**第53条（多量の放射性物質等を放出する事故の拡大の防止）に係る
計算コード及び有効性評価等に対するコメントへの回答**

**日本原子力研究開発機構 大洗研究所
高速実験炉部**

【令和3年10月28日第419回審査会合におけるコメントの回答予定（1/2）】

ULOF (i) とULOF (iii) のプラグ応答の比較

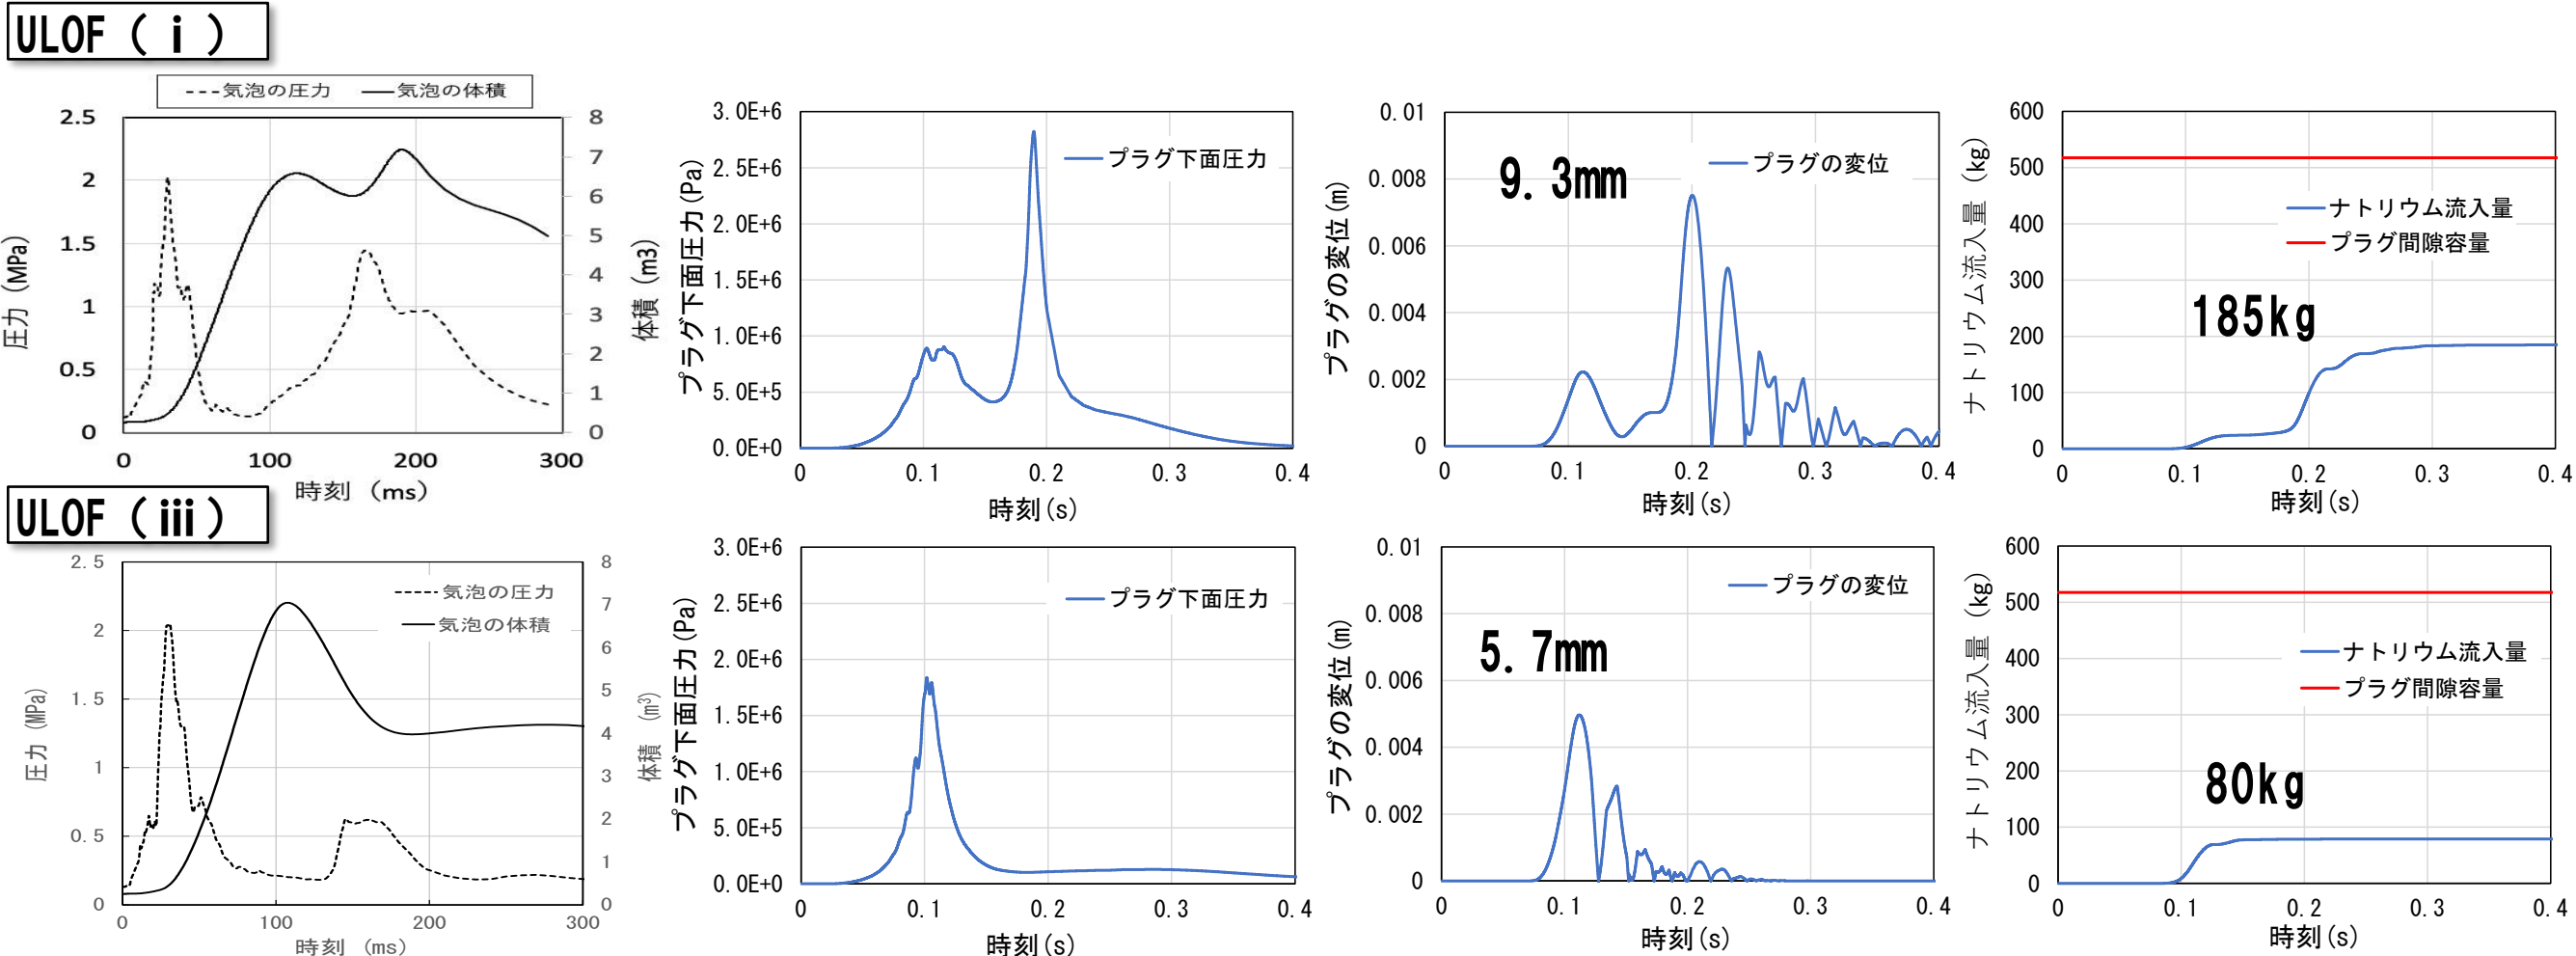
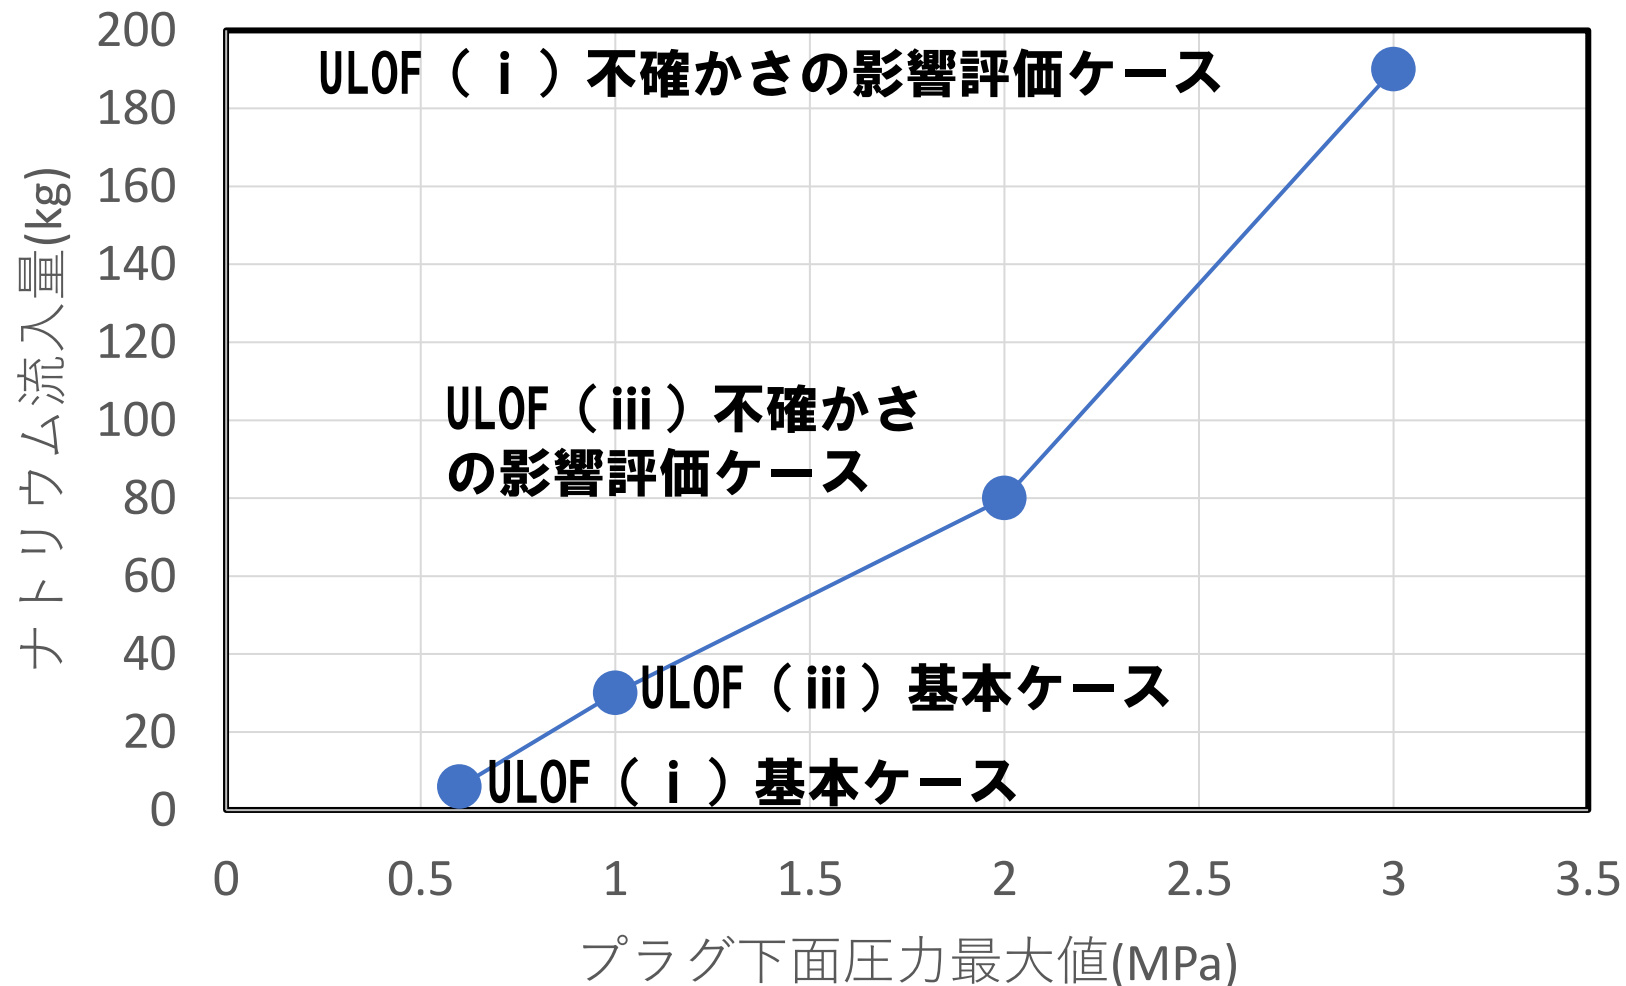
No. 248 ULOF (i) と ULOF (iii) の炉心平均燃料温度は、両者ともに約 5, 100℃であり、それほど差がないが、回転プラグ間隙へのナトリウム蓄積量は、ULOF (iii) で約100kg、ULOF (i) で約200kgとなっており差が大きく、この差の要因を説明すること。

- CDA気泡と体積の圧力履歴：最初の圧力ピークの数値とその幅は、おおむね同じであるが、2回目の圧力ピーク値とその幅はULOF (i)の方が大きく、気泡体積が再度増加する。
- プラグ下面に作用する圧力
ULOF (i) では2回目の圧力ピークに由来する、0.19秒時点のピークが最大
ULOF (iii) では最初の圧力ピークに由来する、0.1秒時点のピークが最大
- プラグ下面に作用する圧力レベルの相違→大回転プラグ変位の大きさの相違
ULOF (i) : 9.3 (mm) / ULOF (iii) : 5.7 (mm)
- 大回転プラグの浮上に要する圧力は 2.75×10^5 (Pa) (絶対圧) である。ULOF (iii) に比べてULOF (i)の方がこのレベル以上の圧力が維持される時間が長い。

- ① プラグ下面に作用するピーク圧力及びプラグ変位がULOF (i)の方が大きい。
- ② プラグの浮上している時間がULOF (i)の方が長い。

- ULOF (i) と ULOF (iii) のプラグ下面の最大圧力の違いは、上部プレナム下部での FCI 挙動の違いによる。
- プラグ間隙へのナトリウム流入量はプラグ下面の最大圧力が増加するに従って増加する。
- プラグ下面の最大圧力に影響する上部プレナム下部での FCI 挙動に関する不確かさ影響の評価が必要と考えられる。
- THINA 試験の検証解析によって、上部プレナム下面における FCI に S I M M E R を適用することの妥当性を確認しているが、原子炉容器規模への外挿性に関して不確かさ影響を確認する解析が必要と考えられる。

「常陽」MK-III性能試験（主送風機起動特性試験）（2/2）

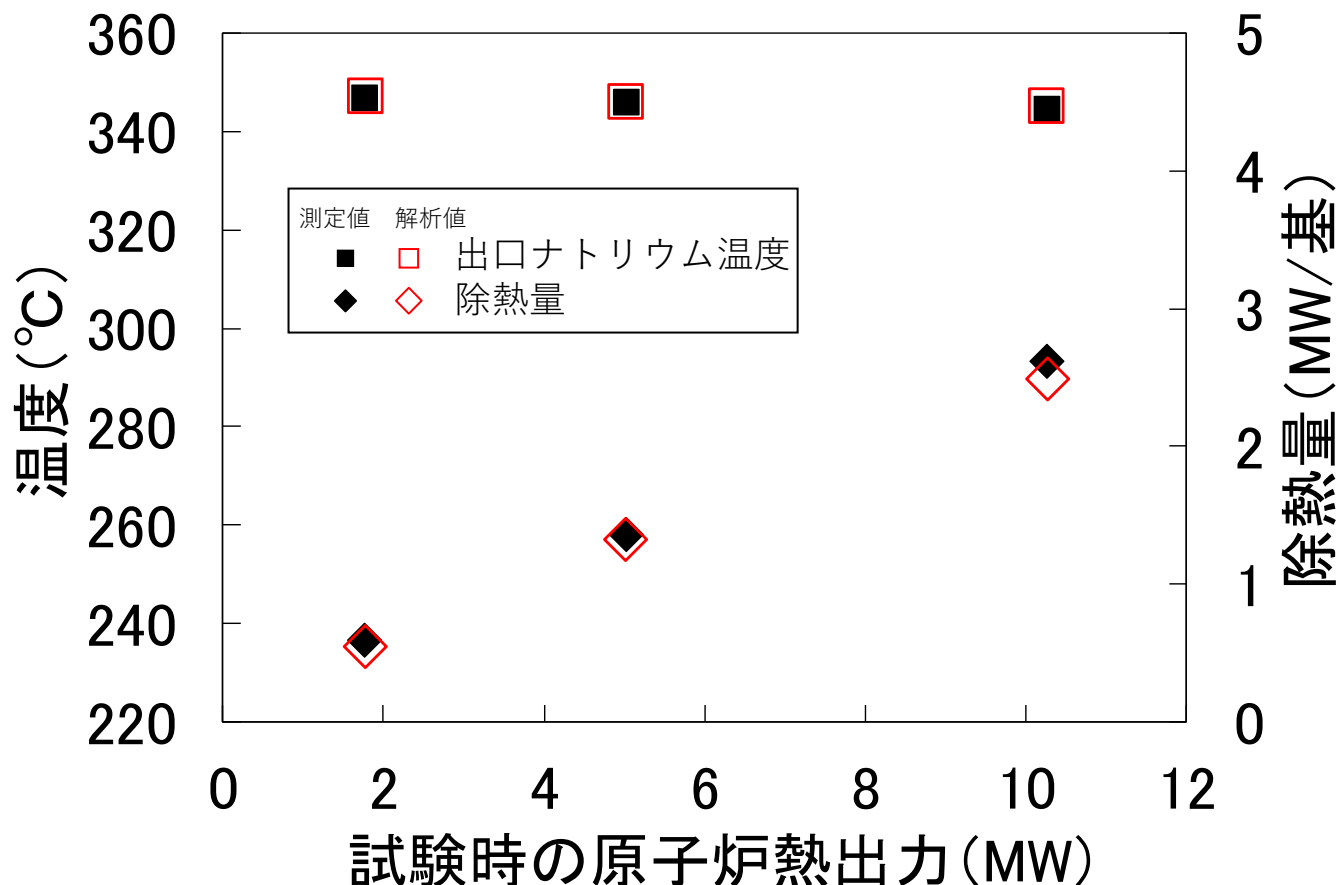
No. 232 MK-II自然循環試験解析で空気冷却器の空気温度及び空気流量を境界条件に設定している。MK-IIIでは主冷却器を交換しており、この影響も含め、「常陽」の実機データによる検証ともんじゅのデータによる検証の組み合わせの適切性も考慮して、自然循環を評価する上での妥当性を十分に説明すること。

- ✓ 空気冷却器出口ナトリウム温度が、試験結果と一致（実機の空気冷却器における除熱量を再現）
- ✓ 『空気冷却器熱計算モデル』及び『空気流動計算モデル』の妥当性を確認
